**Änderung des Flächennutzungsplanes
mit integrierter Landschaftsplanung für den Bereich VI/43
und
Bebauungsplan mit Grünordnung Nr. 1728n
Fünfter Bauabschnitt Messestadt Riem
Kirchtrudering (östlich),
Alter Riemer Friedhof (südlich),
Riemer Park (westlich),
Bahnlinie München - Rosenheim (nördlich)
für den Teilbereich des Aufstellungsbeschlusses
Nr. A1728 vom 23.10.1991 und
Aufstellungsbeschluss Nr. A1693 vom 18.07.1990 und
Teiländerung des Bebauungsplanes Nr. 779 vom 28.03.1977**

- A) Bekanntgabe des Ergebnisses der Überarbeitung der drei
prämierten Beiträge des städtebaulichen
und landschaftsplanerischen Wettbewerbs
im Rahmen des Verfahrens nach Vergabeverordnung**
- B) Ergänzung des Eckdaten- und
Aufstellungsbeschlusses vom 09.06.2021**

Sitzungsvorlage Nr. 20-26 / V 11145

Beschluss des Ausschusses für Stadtplanung und Bauordnung vom 07.02.2024 (SB)

Überlagerung der Allgemeinen Grünflächen im FNP und der öffentlichen Grünfläche im Entwurf 03 Architekten mit Studio Vulkan, Quelle: LHM

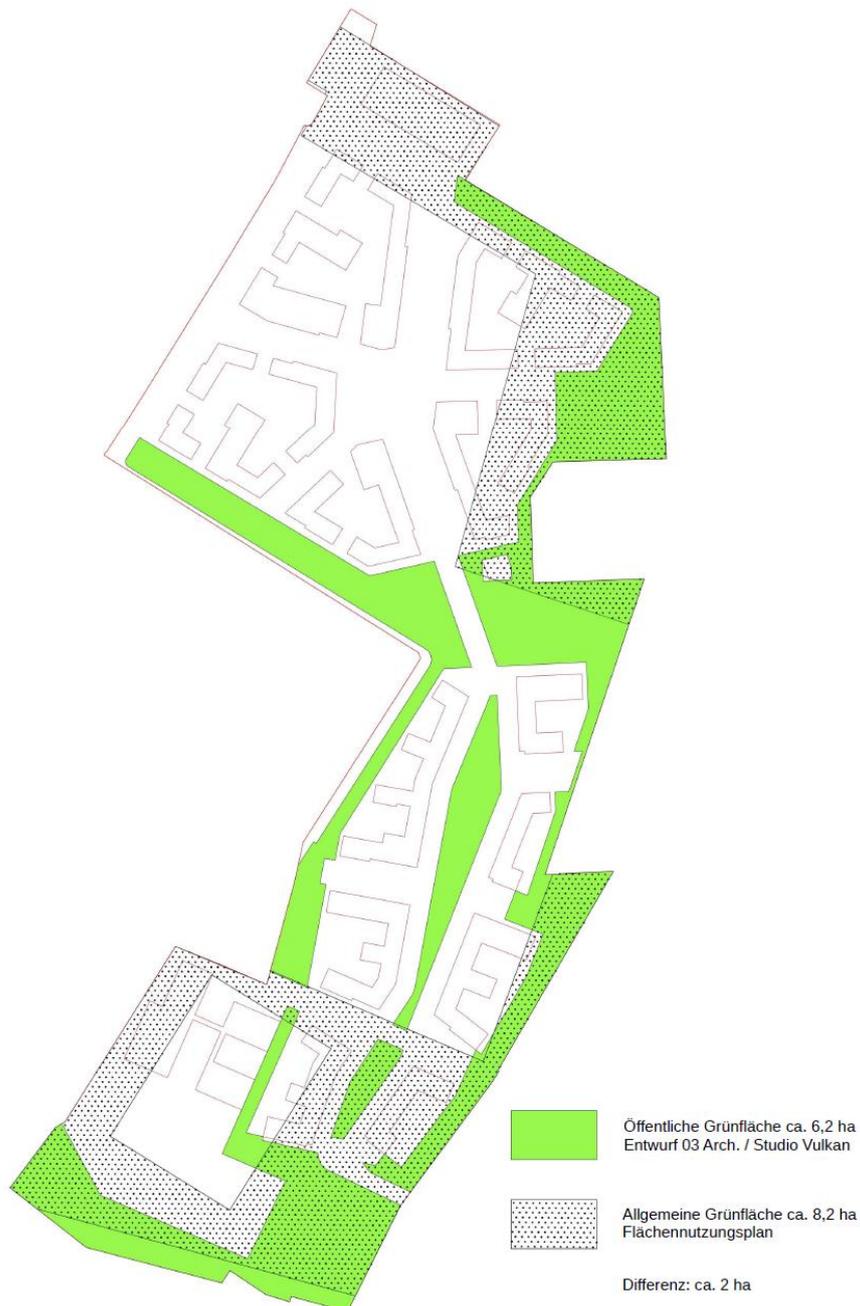
In obiger Abbildung werden die Allgemeine Grünfläche im FNP (ca. 8,2 ha) und die öffentlichen Grünflächen im Entwurf 03 Architekten / Studio Vulkan (ca. 6,2 ha) überlagert dargestellt, um die Bereiche mit Erhalt oder Verlagerung der Allgemeinen Grünfläche zu veranschaulichen.

Durch die Darstellung von Allgemeinen Grünflächen im FNP wird im Wesentlichen das Planungsziel der Schaffung von allgemein zugänglichen Erholungsflächen, die auch wichtige Funktionen für den Landschaftshaushalt, das Stadtklima, die Stadtgestalt / -gliederung und den Naturschutz übernehmen, formuliert. Der Entwurf von 03 Architekten / Studio Vulkan berücksichtigt diese Planungsziele mit der Anordnung von öffentlichen Grünflächen, die gemäß den aktuellen überschlägigen Berechnungen den geltenden städtischen Orientierungswerten zur Grün- und Freiflächenversorgung entsprechen und stimmig innerhalb des Planungsgebiets gelegen sind.

Die Darstellung der nördlichen und östlichen Allgemeinen Grünfläche im FNP formuliert insbesondere die Planungsziele, eine „Übergeordnete Grünbeziehung“ in Nord-Süd-Richtung zu sichern und einen Westzugang zum Riemer Park herzustellen. Beiden Zielen wird im Entwurf 03 Architekten / Studio Vulkan durch hinreichend dimensionierte Freiräume Rechnung getragen.

Die Darstellung der Allgemeinen Grünfläche unmittelbar südlich des Rappenwegs im geltenden FNP formuliert insbesondere das Planungsziel, die Ventilationsbahn (Luftaustauschbahn) entlang der Bahngleise zu beachten. Im Ergebnis der vertiefenden Untersuchung von 2015 zur Klimafunktionskarte der Landeshauptstadt München wurde eine neue, weiter südlich gelegene Grenze definiert, südlich derer keinerlei Bebauung die Wirksamkeit der Ventilationsbahn stören soll. Diese Grenze wird im Entwurf von 03 Architekten / Studio Vulkan eingehalten.

Somit sind die wesentlichen Planungsziele berücksichtigt, die durch die Darstellung von Allgemeinen Grünflächen und Übergeordneten Grünbeziehungen im geltenden FNP für das Planungsgebiet des 5. Bauabschnitts Messestadt Riem ursprünglich formuliert wurden.
